Weiche bzw. langezogene 2-3 Schaltung

Fzg. mit Motor
104/119/120

P27-5226-13

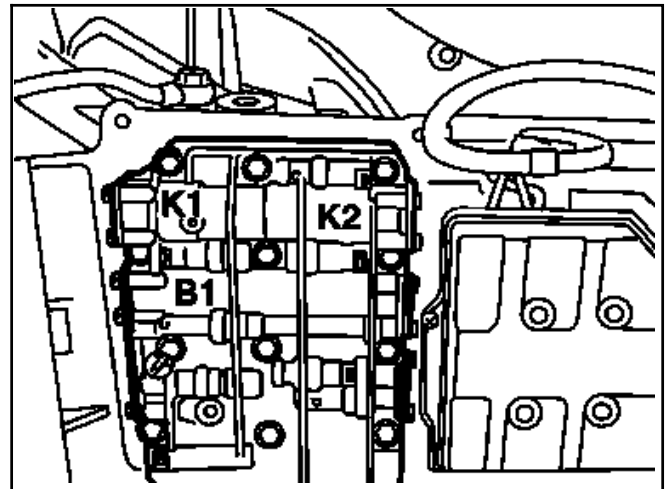
Reibwertminderung an den Kupplungsbelägen bei Getrieben mit hohen Laufleistungen. Da ein Schlupf vorwiegend bei der 2-3 Schaltung auftreten kann, ist für den Aufnehmerkolben der Kupplung K1 ein geändertes Federpaket erhältlich.

1. Getriebeölwanne abnehmen.
2. Abschlußblech (85) abschrauben und Aufnehmerkolben mit Federpaket herausnehmen.

Teile-Nr. Federpaket K1:

126 270 44 77

P27-2372-13

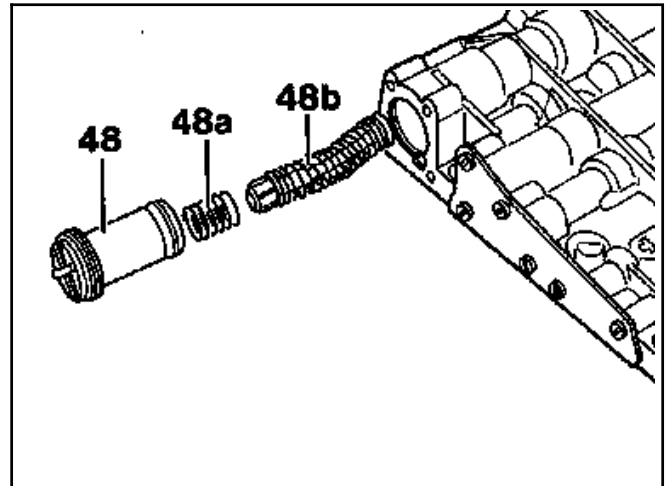
3. Aufnehmerkolben (48) mit neuem Federpaket einsetzen, dabei beachten, daß die Dichtringe am Aufnehmerkolben nicht beschädigt werden.
- 3 Abschlußblech (85) anschrauben und Ölwanne anbauen.
